Znak sprawy: ZP.271.10.2023 /16

Dotyczy: postępowania prowadzonego w trybie podstawowym – wariant I – bez negocjacji na dostawę pn.: „Dostawa wraz z montażem opraw oświetleniowych na terenie miasta Pruszcz Gdański – część 5”, o wartości zamówienia nieprzekraczającej wyrażonej w złotych równowartości kwoty 215 000 EURO

INFORMACJA DLA WYKONAWCÓW NR 1
- wnioski (zapytania o wyjaśnienie treści SWZ),
- wyjaśnienia treści SWZ
- zmiana treści SWZ

9. wymagany kształt oprawy parkowej. Wysokość B: od 500 – 650 mm; Szerokość A/C: od 400 – 650 mm

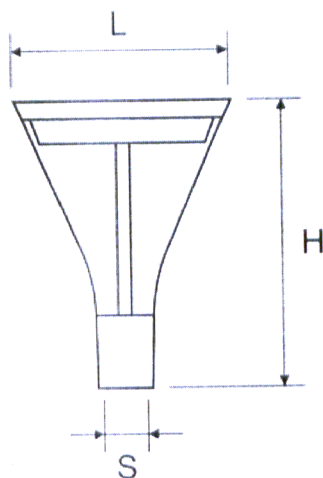
W dokumentacji przetargowej „10_23 SWZ Tom II OPZ” Zamawiający wymaga opraw o następującym wizerunku i wymiarach:

Czy Zamawiający dopuści oprawy parkowe posiadające materiał klosza wykonany z tworzywa PC o następującym wizerunku,

Przy zachowaniu tolerancji wymiaru szerokość = 360-650mm, wysokość = 482-650mm? Informujemy, że powyższa oprawa spełnia pozostałe parametry techniczne.

Zamawiający informuje, iż nie akceptuje zaproponowanej oprawy ze względu na brak spełnienia wymaganych wymiarów. Natomiast Zamawiający dopuszcza dla opraw typu parkowego materiał klosza: płaskie szkło hartowane lub klosz PC-UV odporny na promieniowanie UV o oporności na udar min. IK09.
